AJUNTAMENT DE VALLDEMOSSA

ADAPTACIÓ DEL CATÀLEG MUNICIPAL DEL PATRIMONI HISTÒRIC AL PLA TERRITORIAL DE MALLORCA

ESMENA DE LES DEFICIÈNCIES ASSENYALADES A L'ACORD DE LA COMISSIÓ D'ORDENACIÓ DEL TERRITORI I URBANISME DE MALLORCA

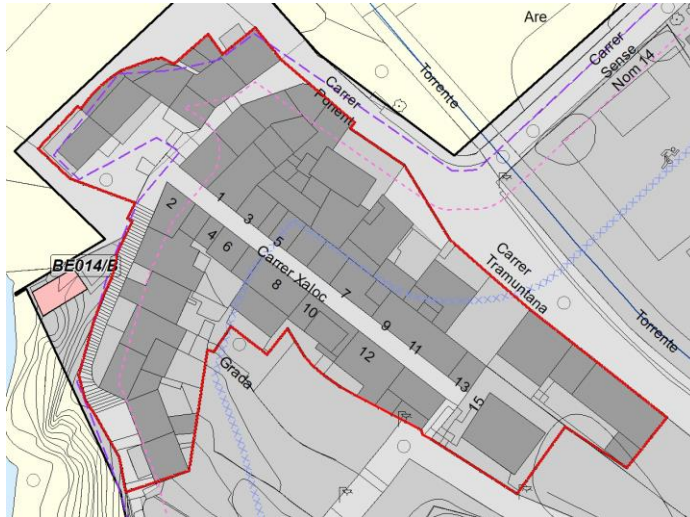
Vist el contingut i l'objectiu del projecte s'hauria de contemplar que dins les mesures de protecció de cadascun dels elements o rutes d'interès es podran dur a terme actuacions de seguretat, gestió forestal i prevenció d'incendis per tal de preservar l'entorn dels elements o rutes d'interès paisatgístic.

Es completen els articles 15 i 16 de les normes indicant que dins l'àmbit de la ruta es podran dur a terme actuacions de seguretat, gestió forestal i prevenció d'incendis per tal de preservar l'entorn dels elements o rutes d'interès paisatgístic.
